**Avis délibéré de la mission régionale d'autorité
environnementale de Bretagne sur
le projet de création d'un village de vacances
à Argol (29)**

n° MRAe : 2022-010292

Avis délibéré 2023APB6 du 26 janvier 2023

Illustration 5: caractérisation des enjeux biodiversité

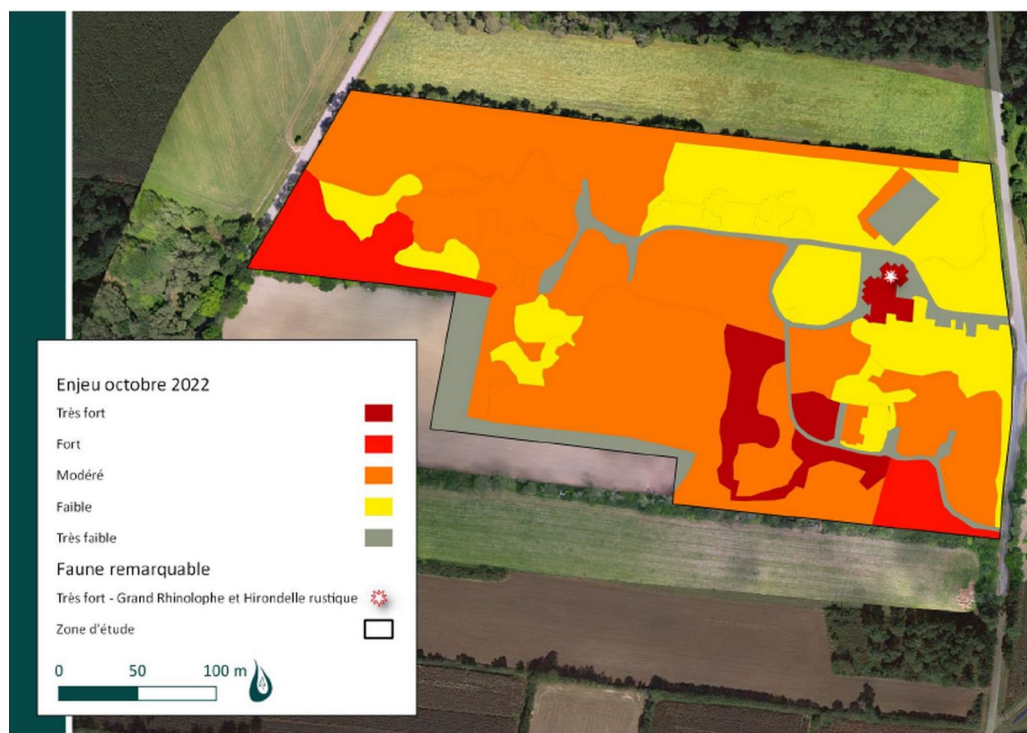
Enfin, en ce qui concerne les landes sèches présentes sur le site, dont le projet prévoit l'évitement, celles-ci feront l'objet d'un entretien annuel, pour éviter notamment leur fermeture par des ligneux. Cet habitat est sensible au piétinement. Au vu de la fréquentation attendue, il serait nécessaire de prévoir des dispositions pour prévenir ce risque de dégradation.

L'Ae recommande de prévoir des dispositions (actions pédagogiques, mise en défens...) pour limiter le piétinement des landes.

Illustration 6: localisation projetée de la station d'épuration vis à vis du périmètre de protection de captage

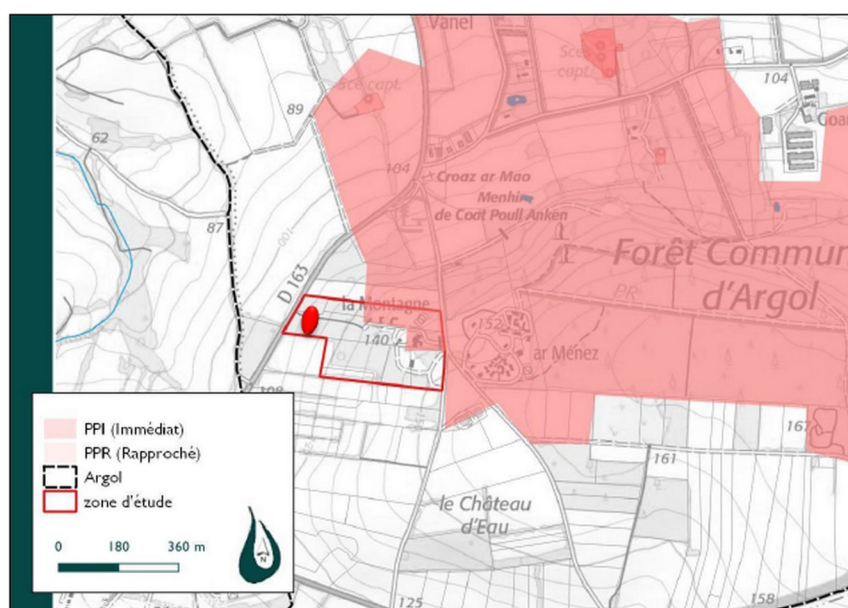
L'avantage de la solution de traitement retenue est son adaptation aux variations de charges épuratoires, afin de prendre en compte les fluctuations saisonnières de fréquentation du village vacances. Néanmoins, la démonstration de la pertinence de cette solution et de l'absence d'impact pour le milieu récepteur

nécessite de faire l'objet de compléments, au vu de la très faible perméabilité du secteur (présence de grès et argile), confirmée par un test de perméabilité.

En l'absence d'étude hydrogéologique, la crédibilité de la solution d'infiltration n'est pas garantie et l'absence d'incidence de ces eaux infiltrées avec les eaux du littoral n'est pas assurée.

L'Ae recommande de démontrer que le système de traitement retenu est pertinent et adapté aux enjeux locaux du littoral et de présenter des solutions alternatives le cas échéant.

Illustration 7: Bassins versants de collecte des eaux pluviales

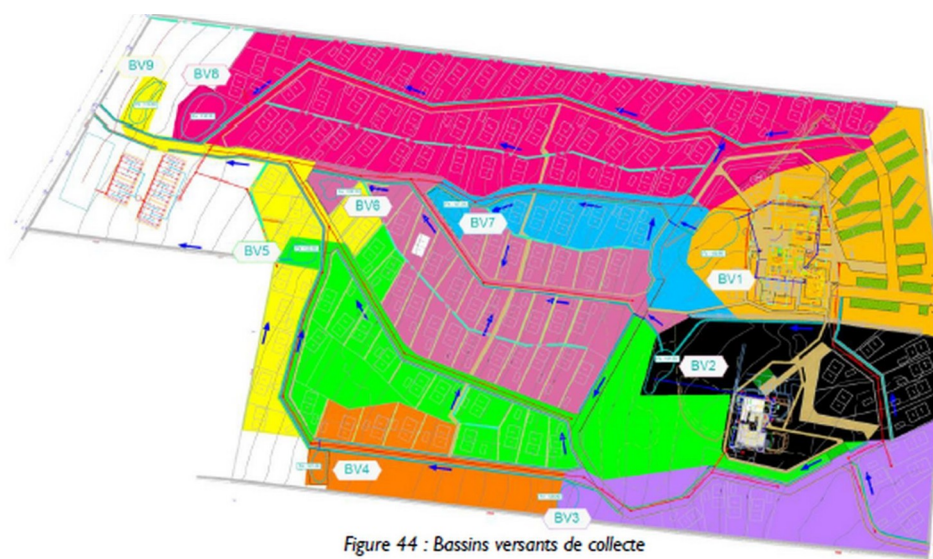
Les mesures de gestion des eaux pluviales présentent un intérêt qualitatif puisqu'elles reposent sur l'infiltration. **Le dossier indique cependant que les sols du site sont peu propices à l'infiltration, ce qui pose question.**

Compte-tenu du sol peu propice à l'infiltration et de l'intensification des phénomènes pluvieux, le fonctionnement du réseau de gestion des eaux pluviales doit faire l'objet d'une analyse plus poussée, y compris pour le fonctionnement de l'infiltration à la parcelle sur les lots. À condition que cette analyse confirme la crédibilité de la solution par infiltration, les mesures de gestion des eaux pluviales apparaissent adaptées et suffisantes pour gérer des pluies d'occurrence décennale, au vu de l'imperméabilisation limitée du site, sous réserve d'un bon entretien.
